# ОБЩИНА КНЕЖА

ДО УЧАСТНИЦИТЕ В ОТКРИТА ПРОЦЕДУРА ПО ЗОП ЗА ИЗБОР НА ИЗПЪЛНИТЕЛ НА ОБЩЕСТВЕНА ПОРЪЧКА С ПРЕДМЕТ: „ДНЕВЕН ЦЕНТЪР ЗА ВЪЗРАСТНИ ХОРА-ПРЕУСТРОЙСТВО НА УЧИЛИЩЕ „КНЕЖИЦА“-СТАРА ГИМНАЗИЯ В ГР. КНЕЖА”, ВКЛЮЧИТЕЛНО НЕПРЕДВИДЕНИ РАЗХОДИ ЗА СМР

В отговор на постъпили запитвания и на основание чл. 29 от ЗОП, Ви предоставяме следните разяснения:

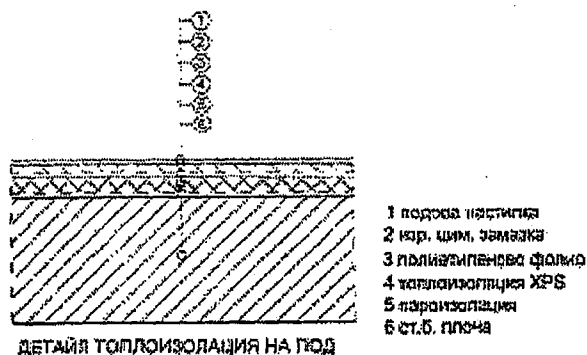
354	8233591800	Доставка и монтаж сестрински пулт за връзка с до 989 стаи с по до 9 легла	бр.	1,00
-----	------------	---	-----	------

Моля да уточните необходим ли е „сестрински пулт за връзка с до 989 стаи с по до 9 легла” с толкова високи параметри, при положение че в сградата са предвидени за стационар 12 стаи с 22 легла.

Да разбираме ли от Вашия отговор, че може да съобразим пулт с посочените параметри – 12 стаи и с 22 легла.

Отново повтаряме, че заложения в проекта сестрински пулт е универсален и към него могат да се прикачат до макс. описаните стаи и легла, но това означава, че могат и доста по-малко на брой модули да се прикачат към този пулт. Точният отговор е: Да, можете да съобразите пулт само за 12 стаи и 22 легла, но той трябва да изпълнява описаните в обяснителната записка по част Електро функции за работа. Не е необходимо да се залагат 989 модула към пулта. Залагат се само колкото са необходими.
